4. 後期更新世に変位が生じた範囲の検討

5. シームS-11の基準適合性評価(1/5)

[その他のコメント回答方針]

断面位置図

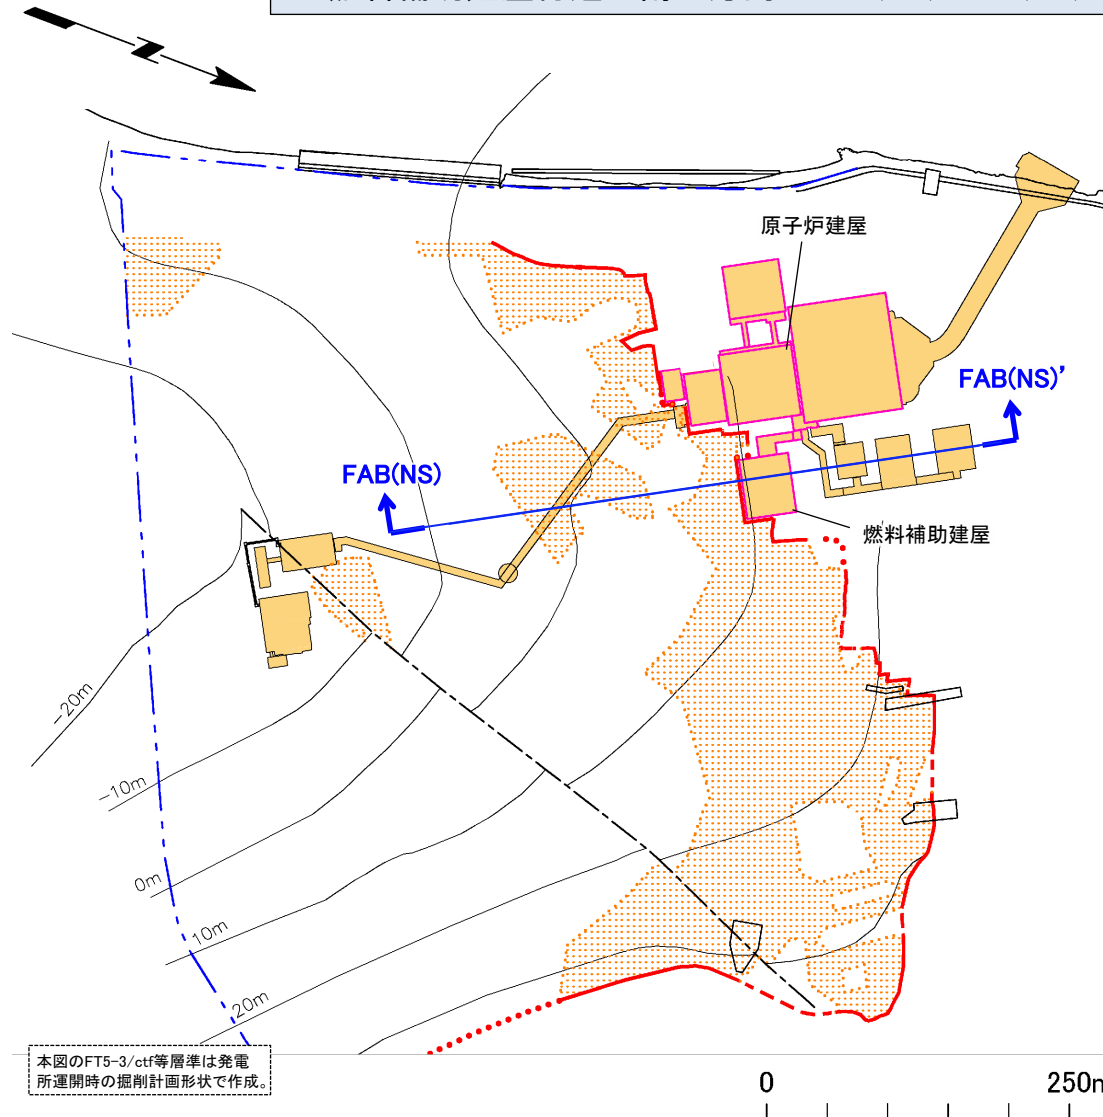
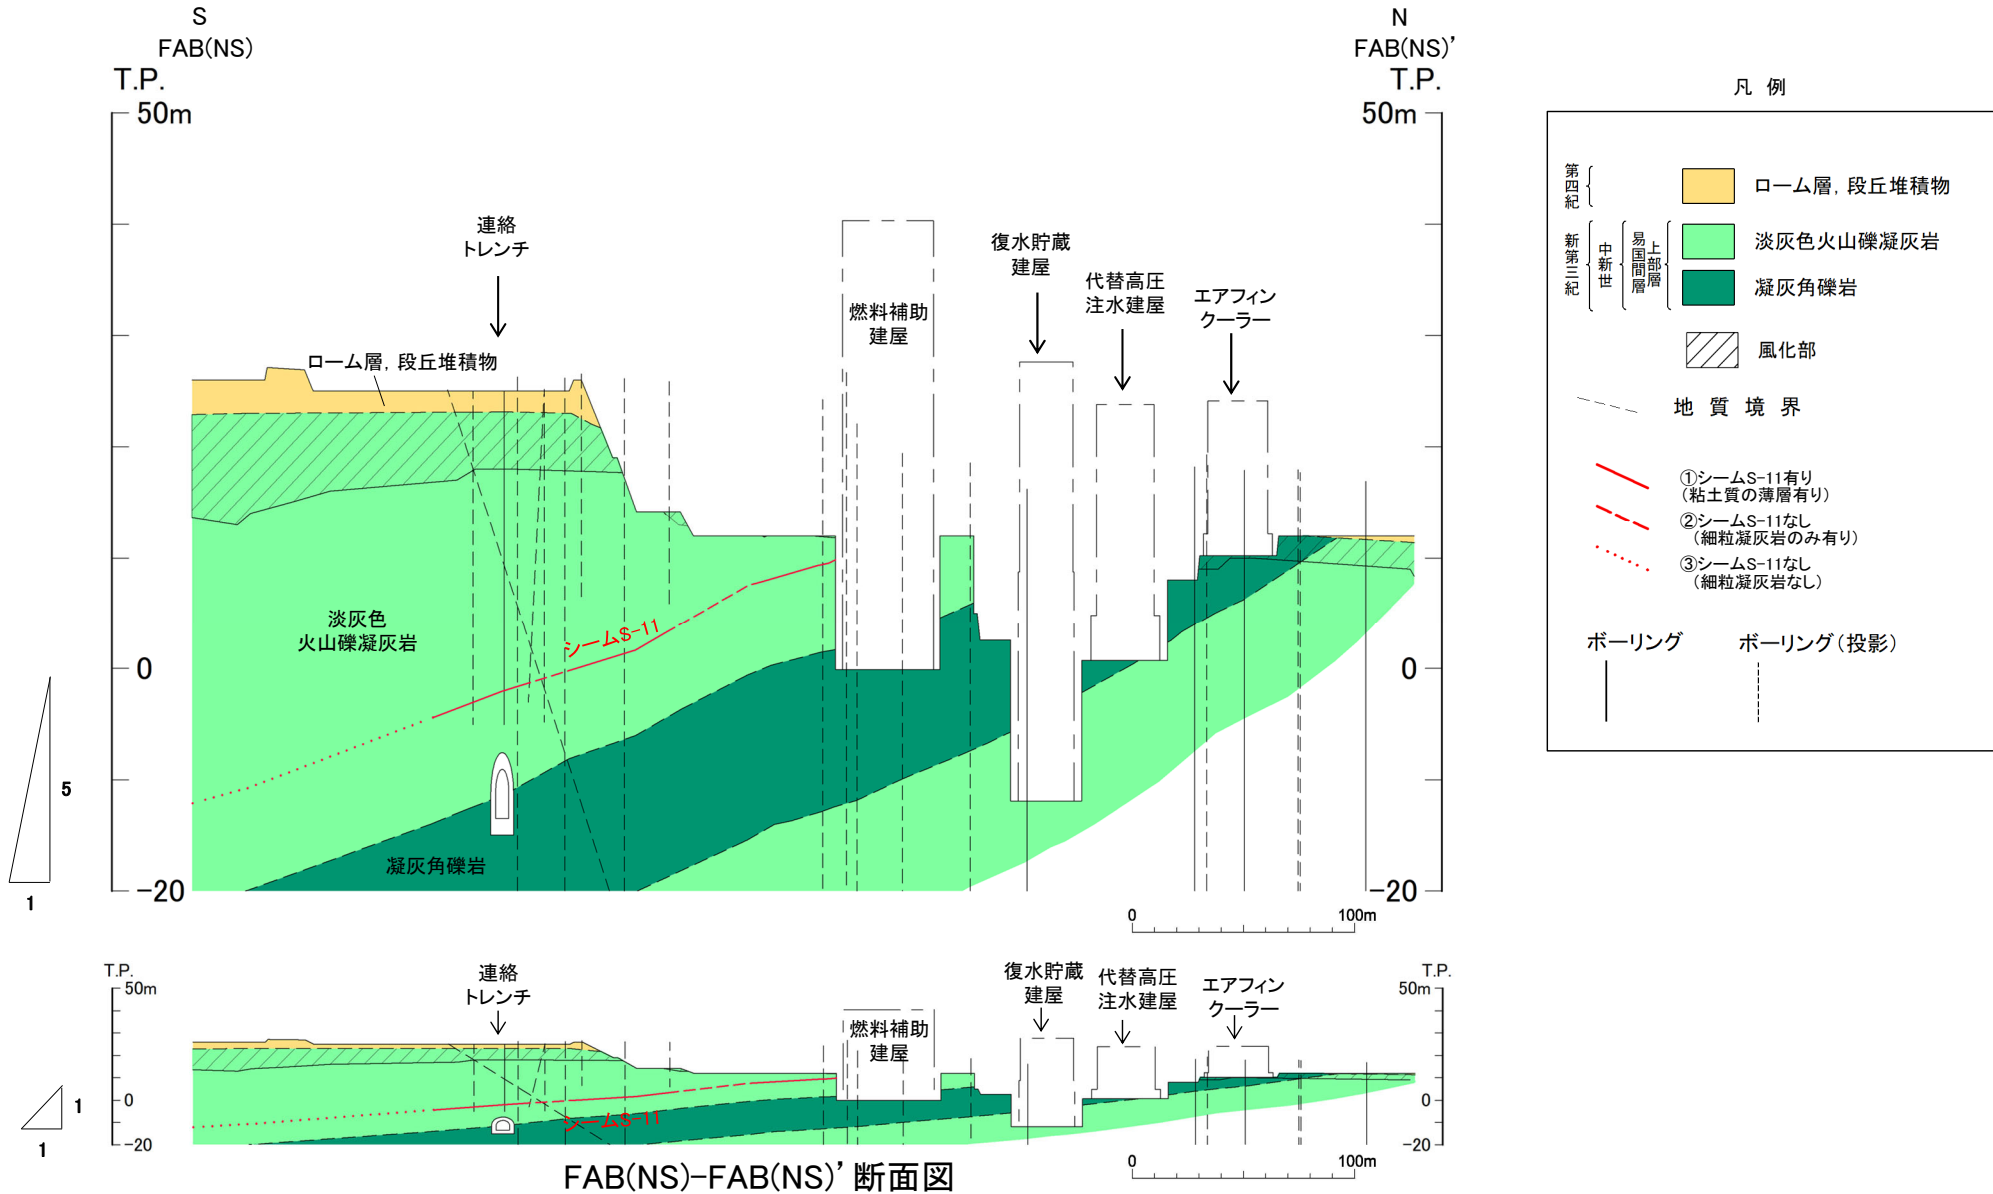
コメントNo.S2-159

No.	項目	指摘時期	コメント内容
S2-159	後期更新世に生じた変状	第1043回審査会合 2022年4月22日	重要施設側面に分布するシームS-11が風化部中に分布していないことの確認のため、燃料補助建屋のN-S断面を追加すること。

燃料補助建屋付近の南北方向のFAB(NS)-FAB(NS)' 断面位置を示す。

- 燃料補助建屋の南北方向のFAB(NS)-FAB(NS)' 断面を示す。
- 燃料補助建屋等の重要施設基礎地盤側面に分布するシームS-11は風化部中に分布していない。

新鮮部のシームS-11のSEM画像 (Ts-6-34孔 ボーリングコア試料 深度2.80m)

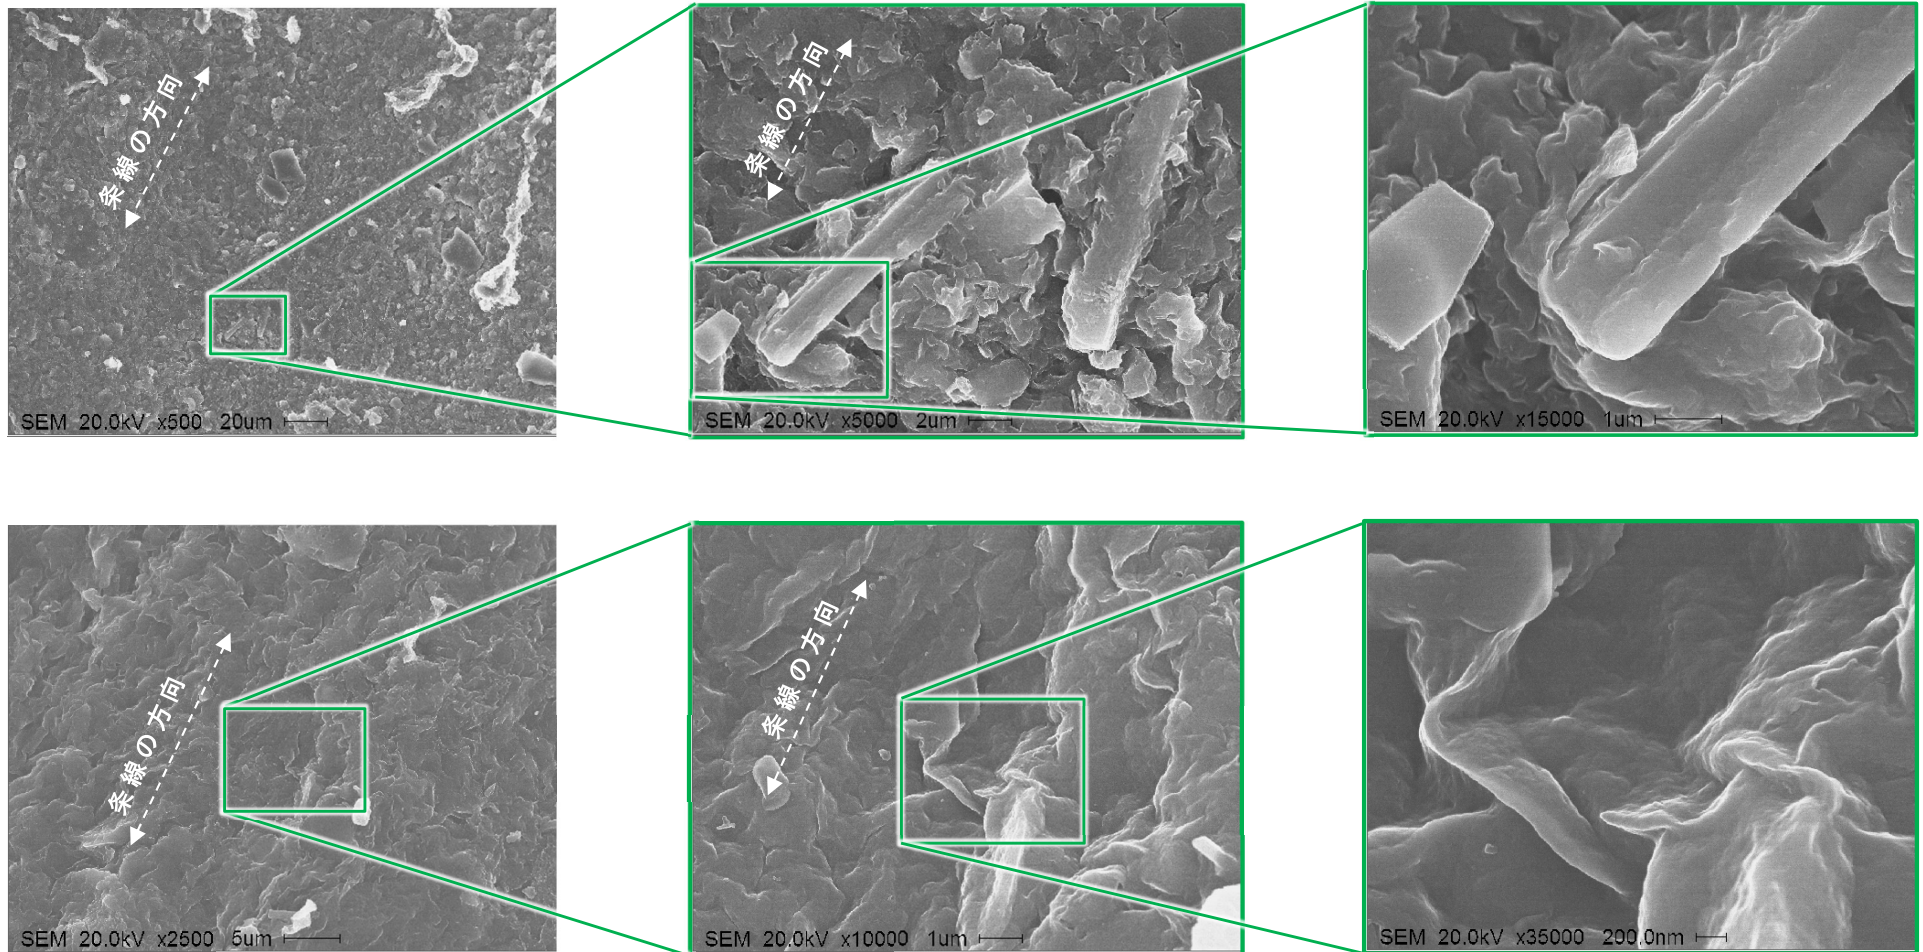
コメントNo.S2-160

No.	項目	指摘時期	コメント内容
S2-160	後期更新世に生じた変状	第1043回審査会合 2022年4月22日	シームS-11の最新面のSEM画像での試料上の鉱物について、シームが中新世に動いた後に動いていない重要なデータとなる可能性があるため、沸石等の種類、生成温度、熱水の性質、周囲の変質との調和など、地質学的なデータを整理して示すこと。

- シームS-11最新面のSEM画像で見られる柱状の自形鉱物は、EDS分析、XRD分析等の結果から、沸石族鉱物の中でもフィリップサイトの可能性が高いと考えられる(P.87, 88参照)。
- 第1043回審査会合でのコメントを受け、フィリップサイトの生成に関わる熱水変質作用の検討を行い、生成温度、熱水の性質、周囲の変質との調和などを整理し、敷地の地質環境、地史等と整合的であることを示す(検討中)。

- SEM観察により、新鮮部のシームS-11最新面には、柱状の自形鉱物が認められ、フレーク状のスメクタイトと共生する部分がある。
- XRD分析により、敷地のシームにフィリップサイトや斜プチロル沸石が検出され(第1043回審査会合資料1-1-1, P.3-24参照)、敷地に広範囲にフィリップサイトが分布すること(次頁参照)から、柱状の自形鉱物は、沸石族鉱物の中でもフィリップサイトの可能性が高いと考えられる。
